Progetto di Data Center Edificio A e Edificio B (Rho/Pero)

ADS Italy srl – Progetto di Data Center Edificio A e Edificio B (Rho/Pero)
[ID_VIP: 14760] [PVPVP00000116] Valutazione preliminare
Documentazione integrativa
Reference: n/a

[ID_VIP: 14760] [PVPVP00000116] Valutazione preliminare

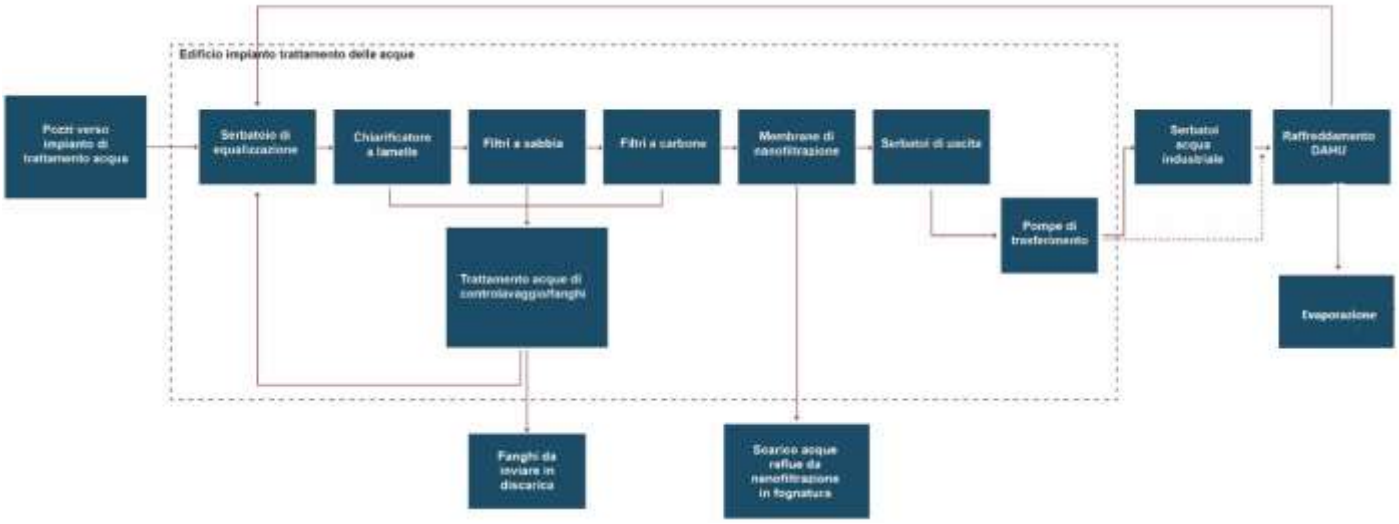
Richiesta: *Nella relazione si riporta che esistono serbatoi di ingresso e di uscita nell'edificio di trattamento, ma non si chiarisce la funzione dell'"acqua in uscita". Dalla lettura della relazione si comprende che si tratta di acqua trattata pronta all'uso nel sistema di raffreddamento, ma non è esposta con sufficiente dettaglio. Sarebbe quindi opportuno che il Proponente lo dichiarasse espressamente, con uno schema funzionale:*

pozzi → trattamento → accumulo acqua trattata → utilizzo nel raffreddamento → reflui/brine/controlavaggi → recupero parziale/fognatura/smaltimento.

I serbatoi di uscita rappresentano l'ultima fase del processo di trattamento delle acque: raccolgono l'acqua trattata e fungono da serbatoi di compensazione per le pompe che trasferiscono l'acqua al data center, dove viene utilizzata per il sistema di raffreddamento. L'acqua sarà pompata verso i serbatoi di accumulo dell'acqua industriale presso il data center, dai quali il sistema di raffreddamento attinge. Le pompe di trasferimento dell'edificio di trattamento possono anche alimentare direttamente il sistema di raffreddamento, se necessario.

Figura 6-1. Rappresentazione schematica del nuovo sistema idraulico per la gestione delle acque meteoriche afferenti all'area cappata.

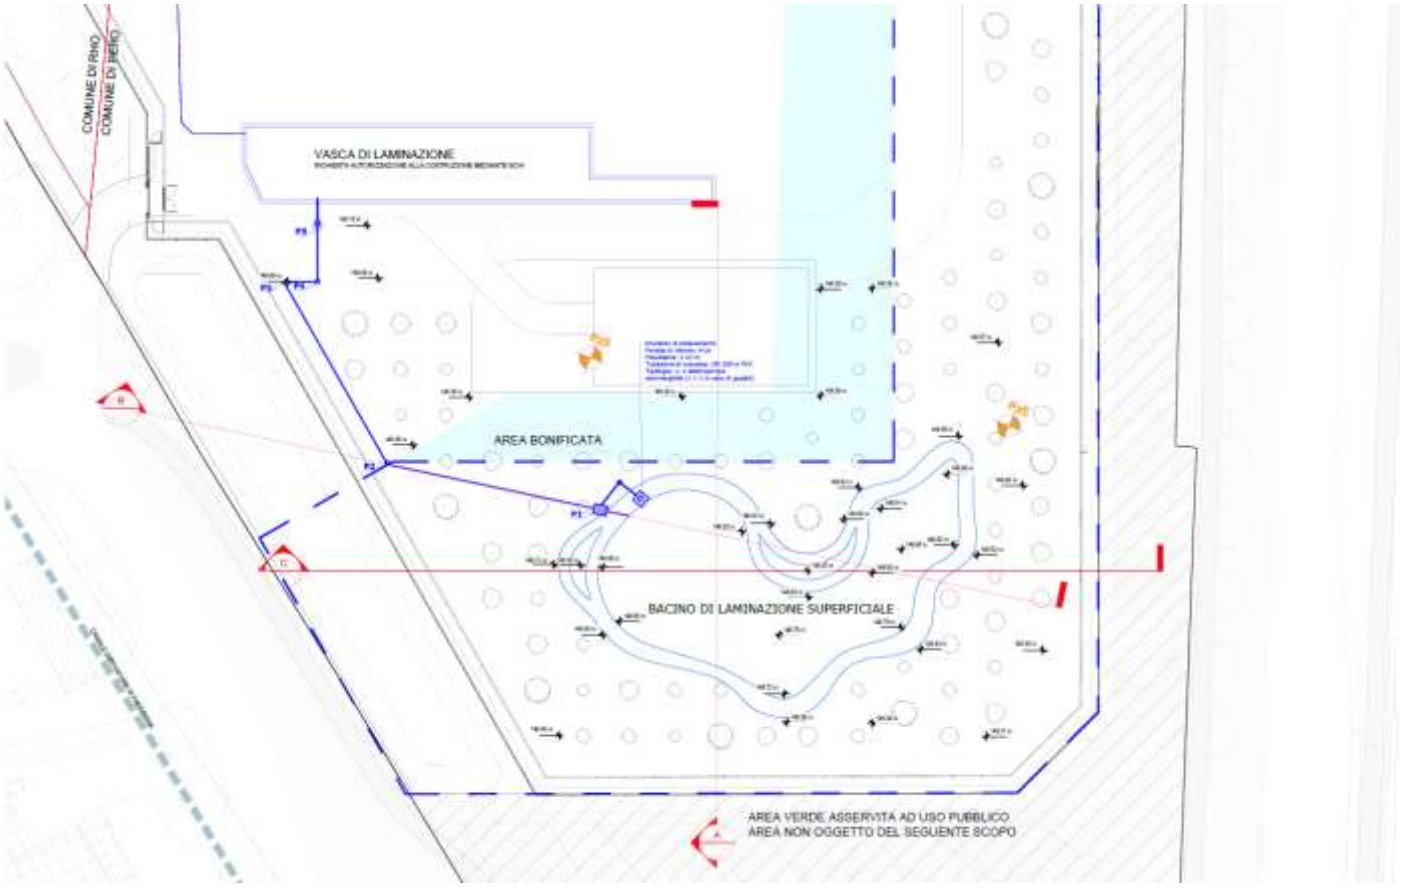
Richiesta: *Si chiede di approfondire quanto riportato in relazione in merito al fatto che la realizzazione del nuovo edificio destinato al trattamento delle acque abbia comportato una riorganizzazione del disegno del verde e la modifica del bacino di drenaggio dell'area soggetta a capping. In particolare, tale circostanza appare rilevante in quanto l'inserimento del nuovo fabbricato sembrerebbe determinare una ricalibratura di opere ambientali già previste, con possibili ricadute sulla gestione idraulica del sito e sulle modalità di mantenimento in sicurezza dell'area interessata.*

- è stata aggiornata la perimetrazione delle aree oggetto di bonifica, con conseguente ridefinizione dell'estensione della zona sottoposta a Messa in Sicurezza Permanente (capping);
- per l'area cappata è prevista una rimodellazione superficiale mediante apporto di terreno, progettata per assicurare adeguate pendenze e favorire il corretto deflusso delle acque meteoriche, senza compromettere la funzionalità del sistema di copertura;
- le acque meteoriche insistenti su tale area verranno convogliate verso il bacino superficiale già previsto nel progetto originario con funzione paesaggistica, opportunamente adeguato e ampliato per assolvere anche a una funzione idraulica, garantendo una gestione integrata dei deflussi;

- il sistema di drenaggio così configurato recapiterà infine alla vasca di laminazione interrata del campus, dimensionata per eventi meteorici con tempo di ritorno pari a 100 anni, in conformità al RR n. 7/2017, assicurando il rispetto del principio di invarianza idraulica, senza incremento delle portate scaricate rispetto allo scenario autorizzato. La realizzazione di tale vasca è prevista in fase preliminare rispetto alle opere di sistemazione del capping.

Si riporta una rappresentazione schematica del nuovo progetto di sistemazione idraulica dell'area cappata privata descritto.
